## RX-Saturn動検編

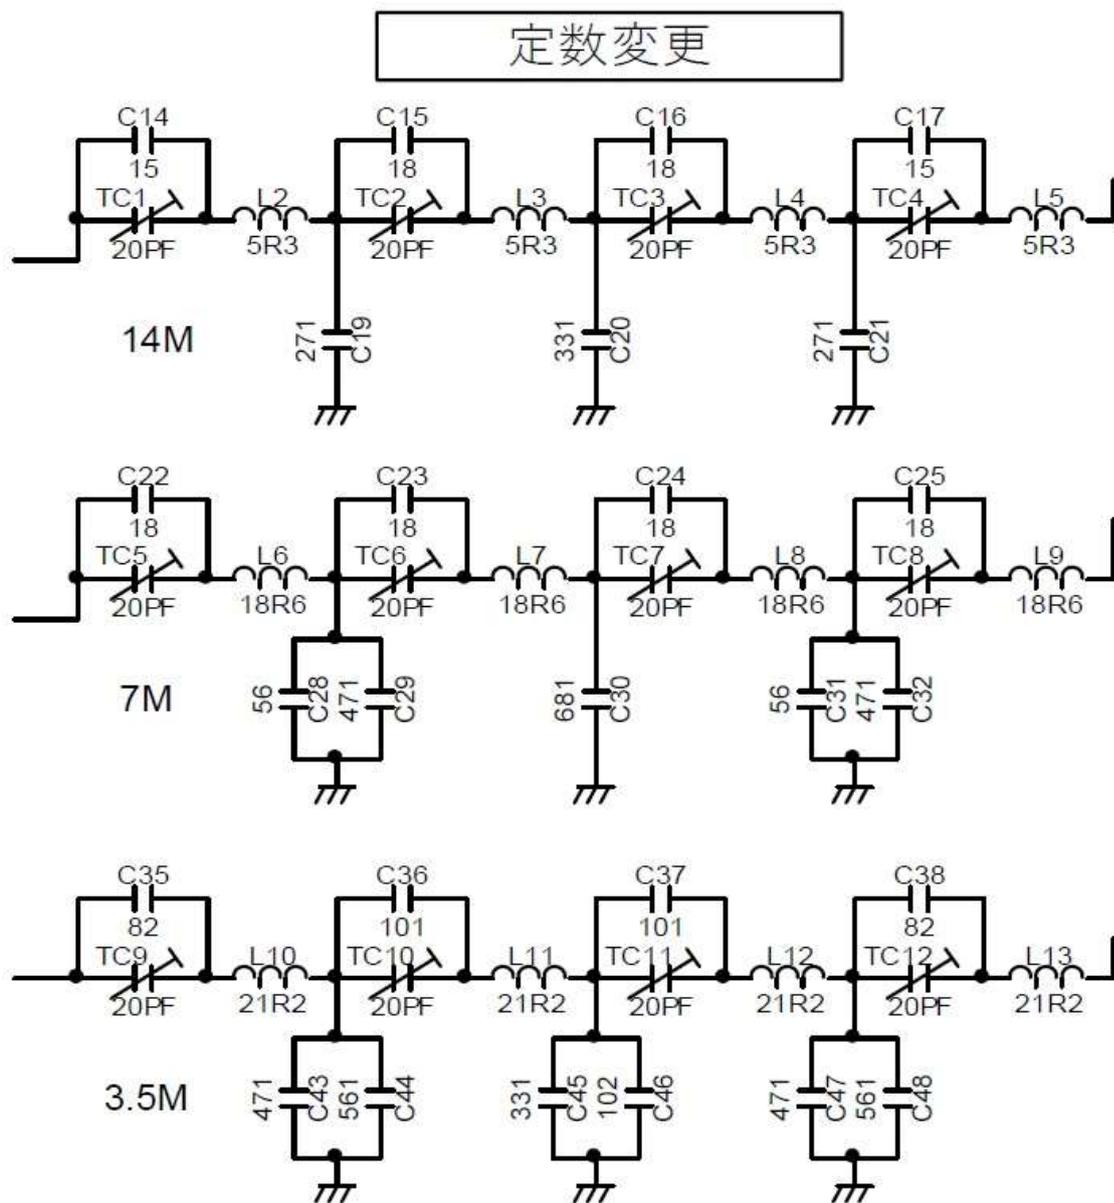
変更したL値、既に巻いた方は3.5MのLは7Mにそのまま使用出来ます。

3.5M	7M
コア材質	T50-2	T50-2
線径	0.26	0.26
巻数	65t	61t
L値	21.2uH	18.6uH
線長	106cm	90cm

現状 → 変更回路

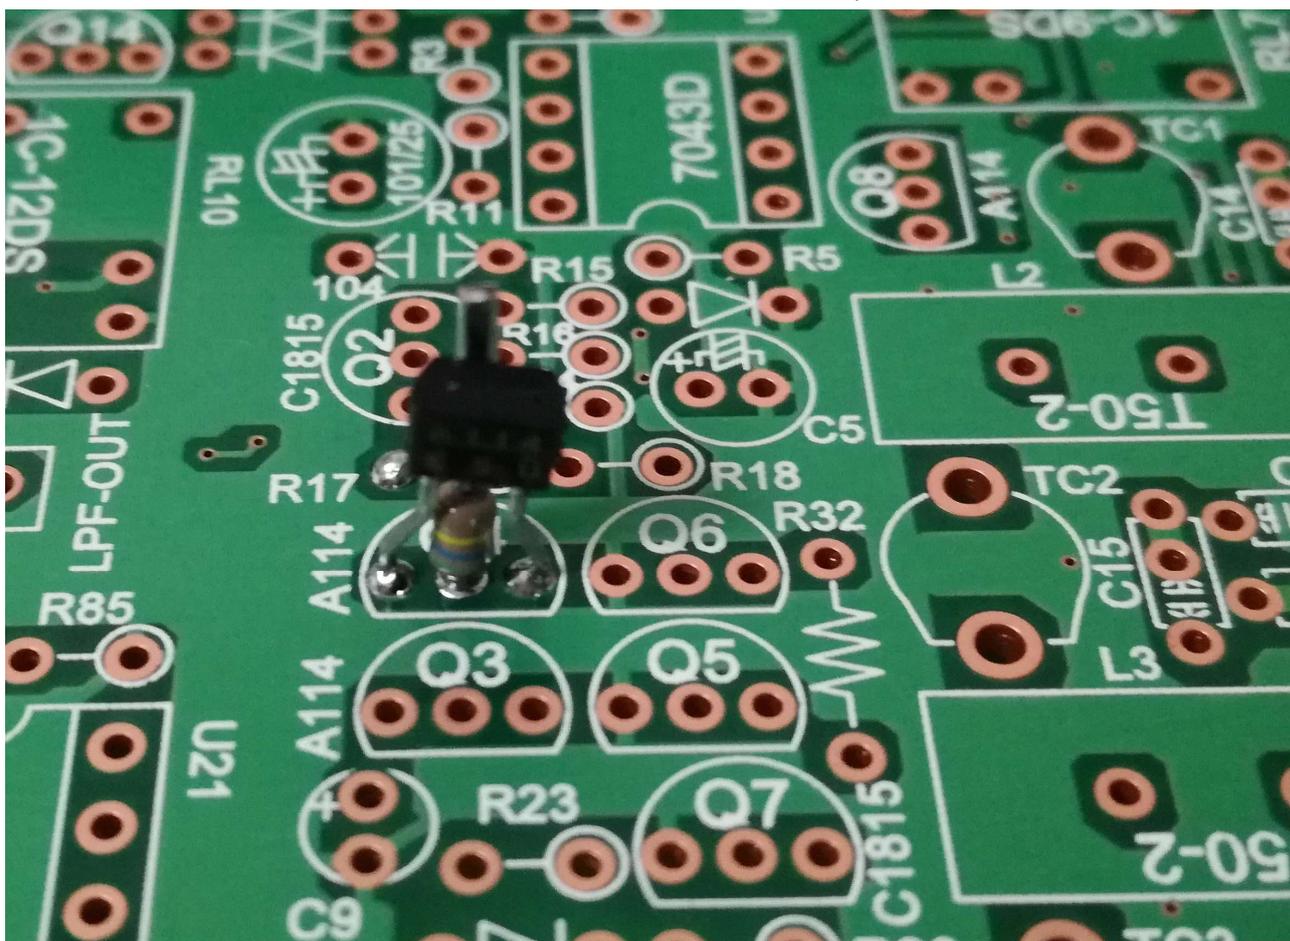
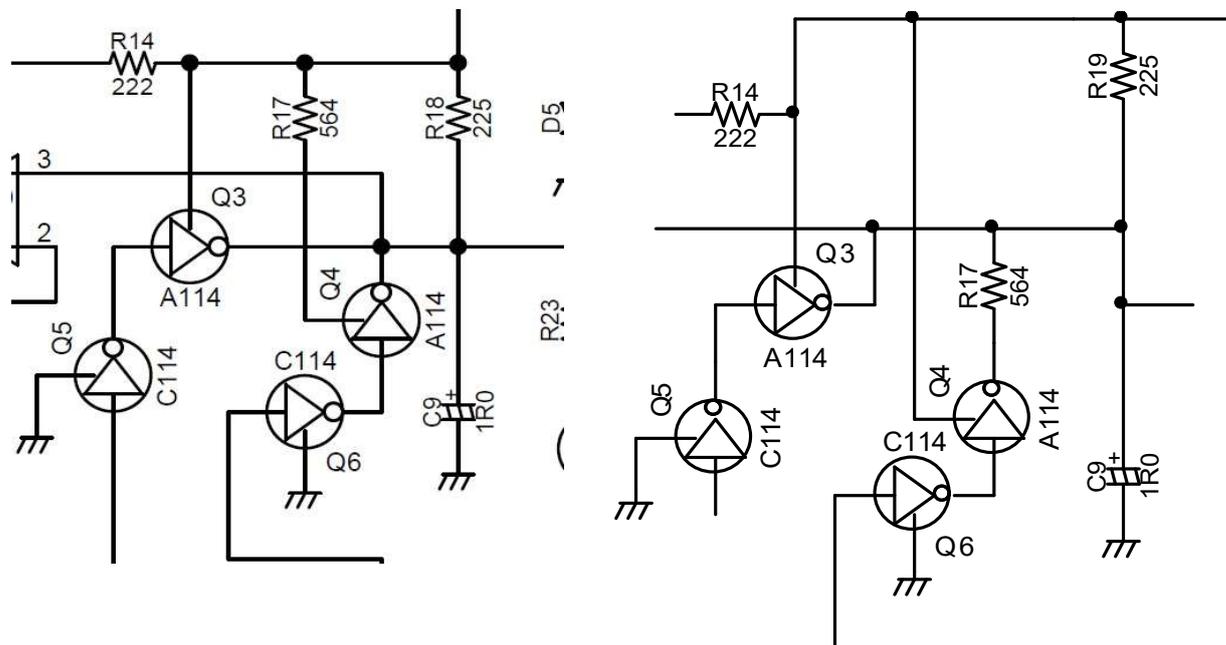
① AGC回路のSLOW/FIRST切替回路の変更、回路図が間違えており基板は回路図通りになっている。3ヶ所共に同じ内容に変更すること。

RF-AGCのQ4/R17 と AF-AGCのQ18/R83、Q22/R105 の3ヶ所

R17=564→0Ω（ジャンパー）とし、Q4のコレクタ端子穴（真ん中）に564の抵抗を立てる。Q4のコレクタ足は曲げて上垂直に立てておく、EとBを穴に入れてハンダ付けコレクタの足と564の足をハンダ付けする、すると、左の現回路が右に変更される。

RF-AGCを例にしているが、残り、AF-AGCの2ヶ所（Q18/Q22）、計3ヶ所行うこと。

部品面のカット1ヶ所

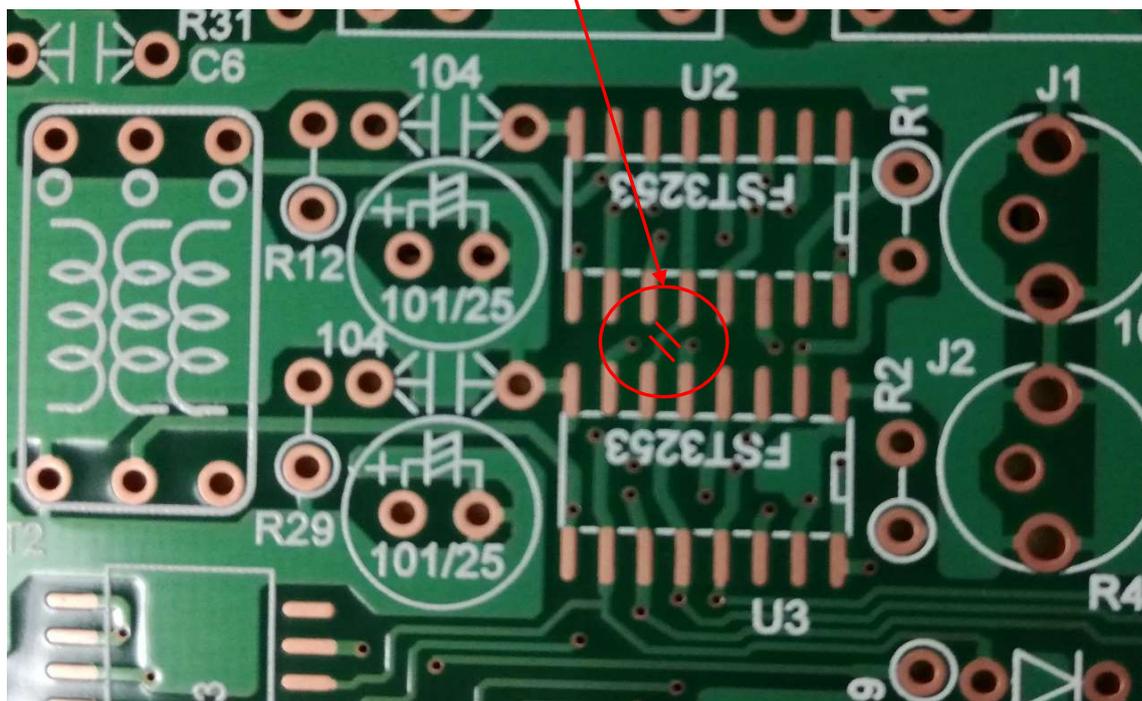
I (+) / I (-) / Q (+) / Q (-)信号がテレコになっている。これも回路図が間違えていた。

U2の⑫番-U3の⑥番間をカットする。

U2からU3へ接続する。

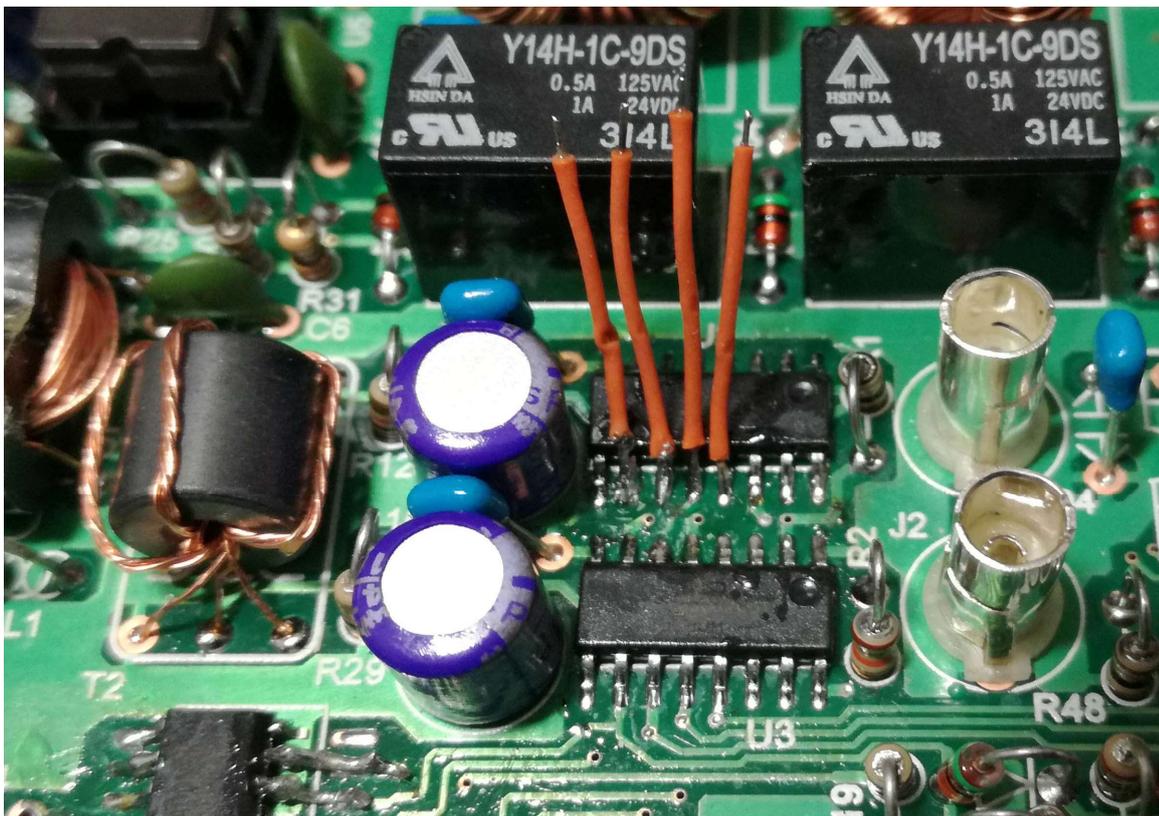
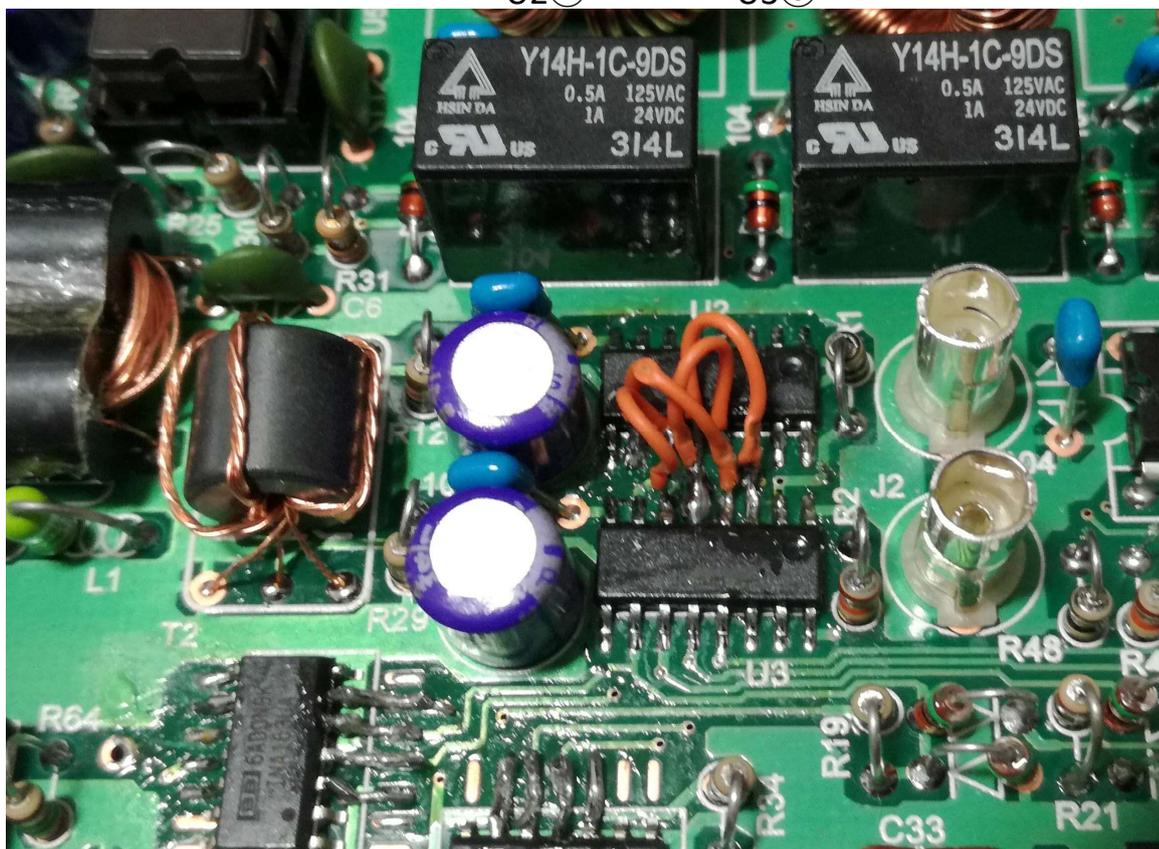
細いリード線で、U2の⑩／⑪／⑫／⑬の各ピンにハンダ付けしておく。

U2⑩	→	U3④	
U2⑪	→	U3⑥	へ接続する。
U2⑫	→	U3③	
U2⑬	→	U3⑤

#### ① 加減算回路

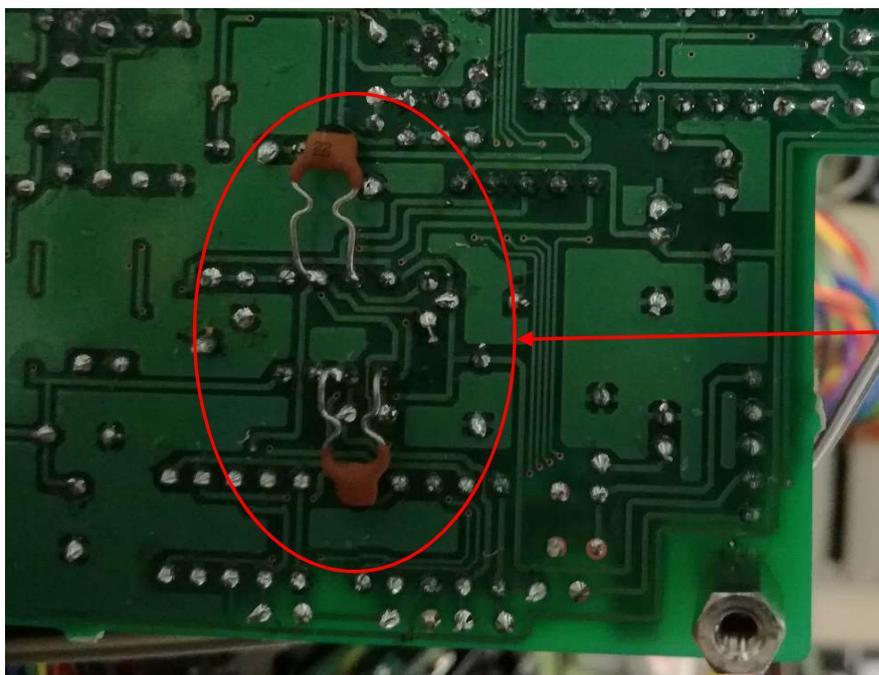
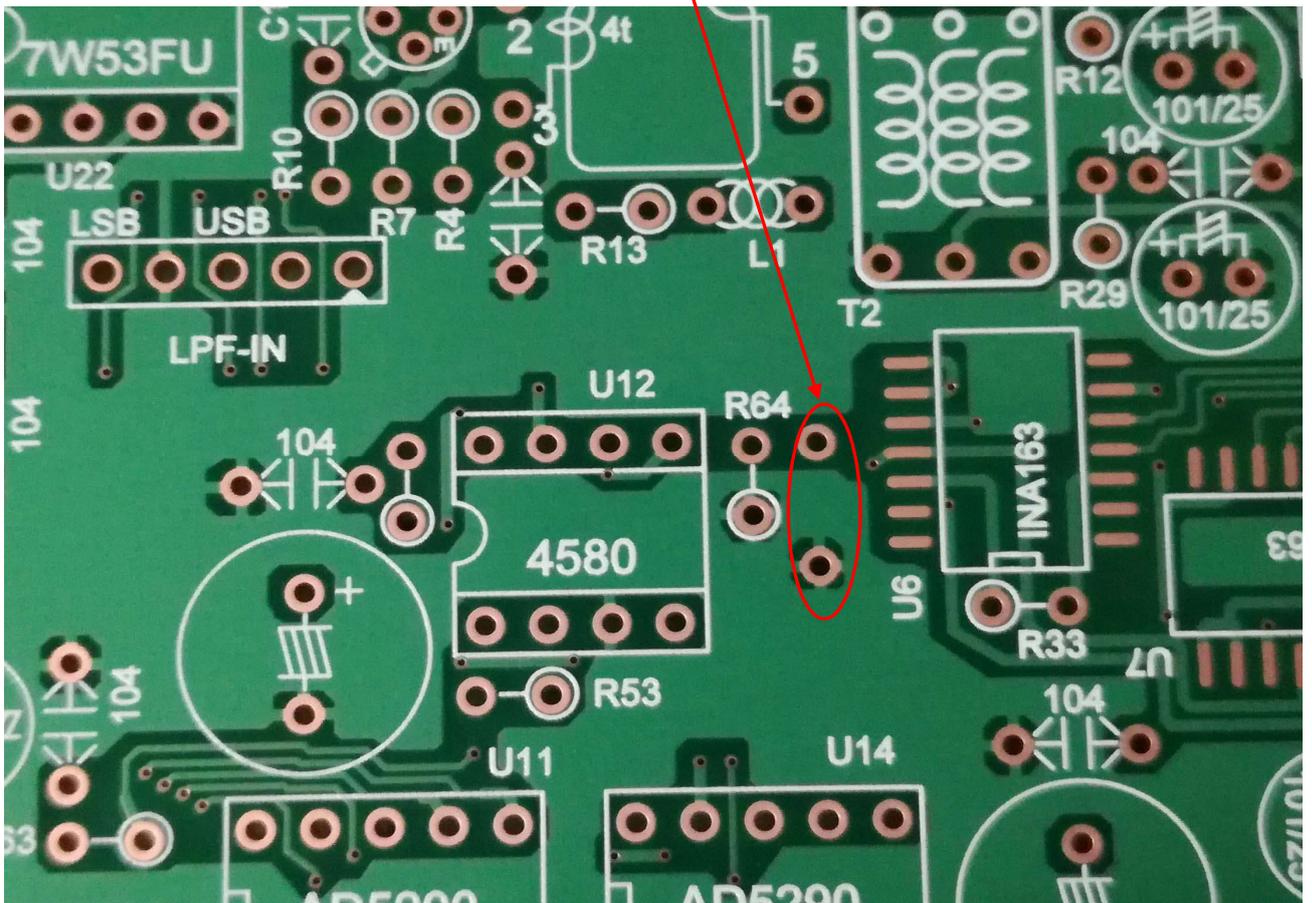
一部、定数を変更 R53=R62=R64=153→123に変更。 発振止めでU12の帰還にC=22PFを裏付けする、R53/R62/R64にパラ付け 計3個

U12の裏 2ヶ所

もう1ヶ所はR64とパラ、ここの穴に22 pFを挿入する。

## ② AF-AGC回路

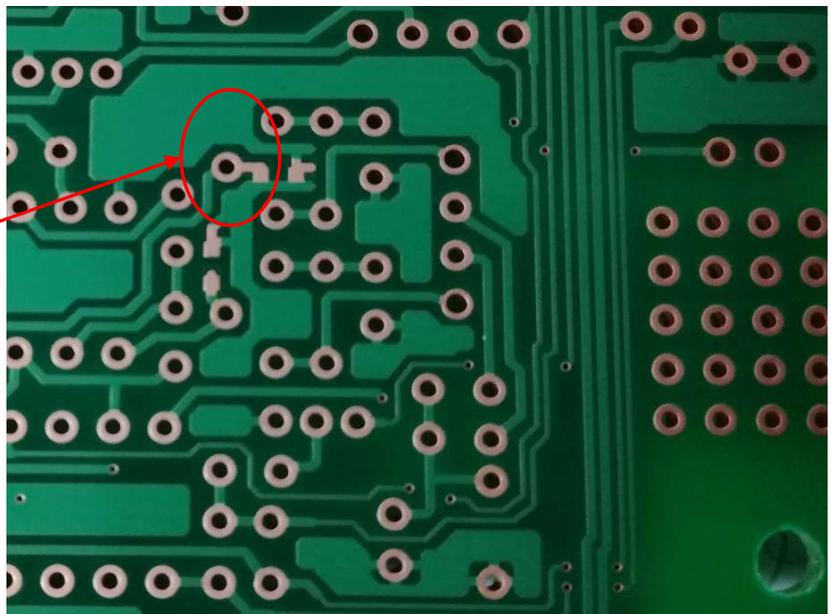
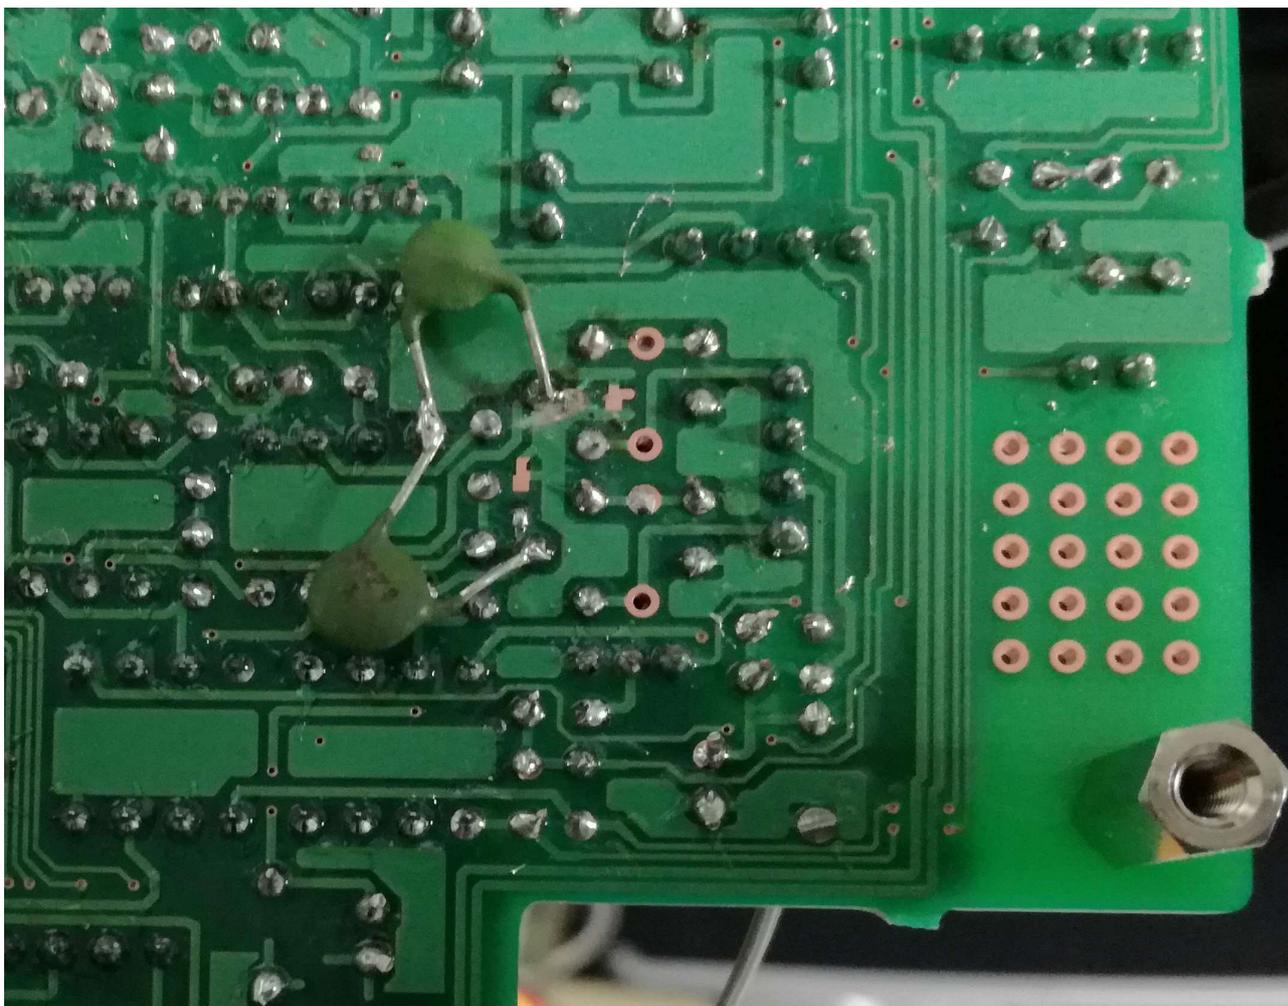
AGC-VRを接続するCNP7の場所、VR2の摺動端子がGNDにおちている。これは最後にVR2とVR3の各摺動端子にコンデンサー（103）をGND接続するために、チップコンデンサーが付けられるように手修正した。この時にGNDパターンがショートしてしまった。

VR2の裏、摺動端子がGNDパターンにおちている。GNDから切り離す。

VR2とVR3の各摺動端子からGNDへコンデンサー（103）を裏付けする。

修正した回路

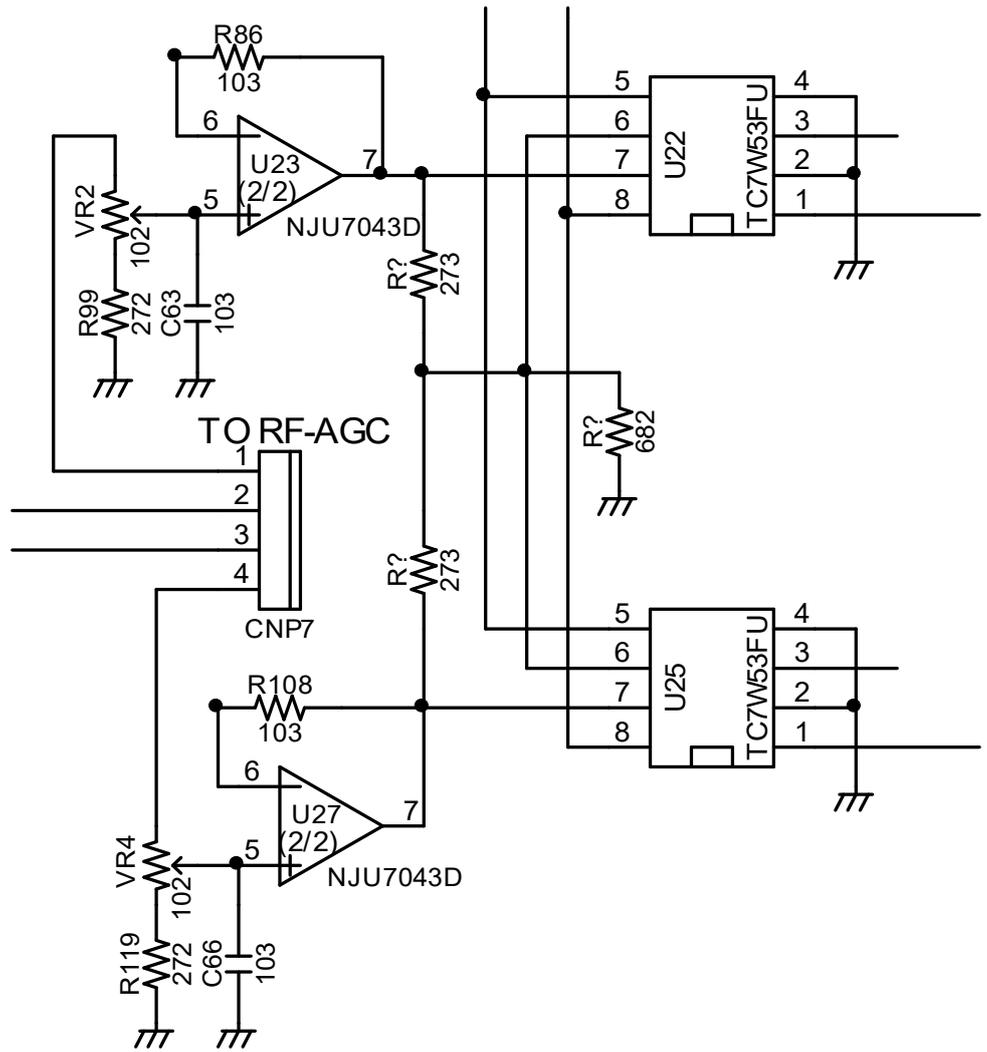
- 2ヶ所カットしておく。U22とU25の⑥番ピンは独立させておく。
- ①U25⑥番とU22⑦番を接続しているパターンをカット。
  - ②U22⑥番からスルーホールへ出ているパターンをカット。

- ③ U22⑥番とU25⑥番をリード線でつなぐ。
- ④ U23の⑦番から27K $\Omega$ 、U27の⑦番から27K $\Omega$ をU22/U25の⑥番へ接続する。
- ⑤ U22/U25の⑥番からGNDへ682を接続する。
